MG/DEA Décembre 2010

ECHANGE A89/RN6 avec péages A6

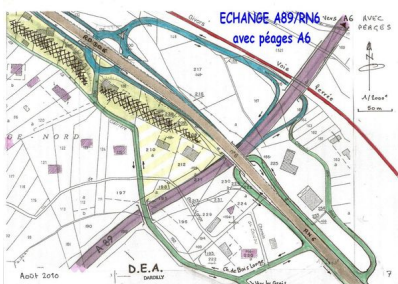
Le nouveau projet A89/RN6, en abandonnant les bretelles entre la RN6 et l'A6, est déjà moins destructeur et consommateur d'espace que le projet de 2007. Il présente une avancée intéressante qui peut être exploitée et améliorée afin de réduire les expropriations et rétablir les dessertes locales.

C'est ce que propose **DEA** en liaison avec des habitants et des entrepreneurs directement concernés ainsi que les riverains de la RN6 et de la Porte de Lyon.

ECHANGE A89/RN7

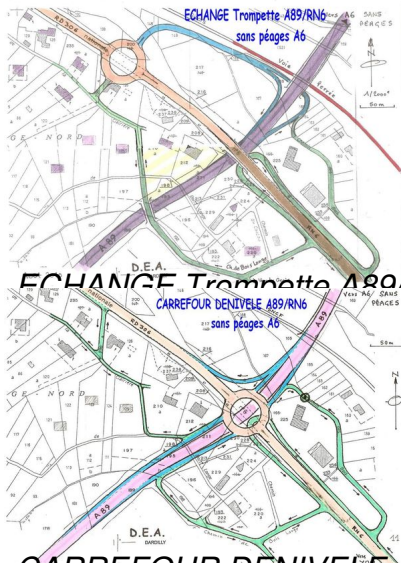
Le projet 2010 A89/RN7 est quant à lui pire que celui de 2007 car en passant au sud de l'actuelle RN489 l'échangeur et l'autoroute condamneraient une zone agricole prospère mais fragile.

DEA propose à la place un échangeur conservant en grande partie la voirie existante, et une portion d'autoroute en tranchée au nord de la RN489, à la place du CD73 actuel. Quant à la RN489, elle deviendrait la RD 73 entre Dardilly et La Tour. Ces dispositions ont été étudiées avec les agriculteurs du secteur et des habitants de l'ouest de Dardilly concernés par les nuisances sonores.
